COMMISSION ROYALE DES MONUMENTS ET DES SITES
KONINKLIJKE COMMISSIE VOOR MONUMENTEN EN LANDSCHAPPEN

WOLUWE-SAINT-LAMBERT. Boulevard Brand Whitlock, 36-38 (arch. François HEMELSOET/Franz D'OURS + Charles NEIRYNCK) (= partiellement en ZP de l'Ancienne propriété Lindthout / Inventaire) PERMIS D'URBANISME: étendre le logement collectif existant au n°36 dans l'immeuble n°38 (perçements du mur mitoyen à plusieurs étages), et au n°36 construire une extension en façade arrière, aménager des terrasses, modifier la zone de recul, remplacer tous les châssis et abattre des arbres à haute tige dans la propriété
Demande de la Commune du : 22/11/2023

Avis de la CRMS

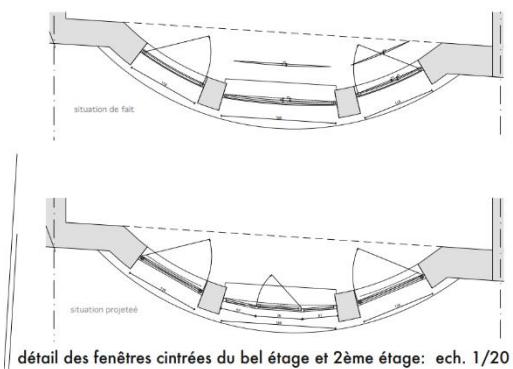
Avis

l'intention de demandeur de ne pas créer de sas coupe-feu au premier étage, afin de limiter l'impact de cet aménagement sur l'esthétique et les décors des pièces historiques de l'hôtel de maître. La Commission préconise cependant que ces passages soient aménagés avec un soin particulier, dans le respect des qualités historiques et patrimoniales des deux bâtiments, et de s'assurer de leur réversibilité. Elle ne formule pas de remarques quant à l'aménagement de l'annexe en façade arrière du n°36.
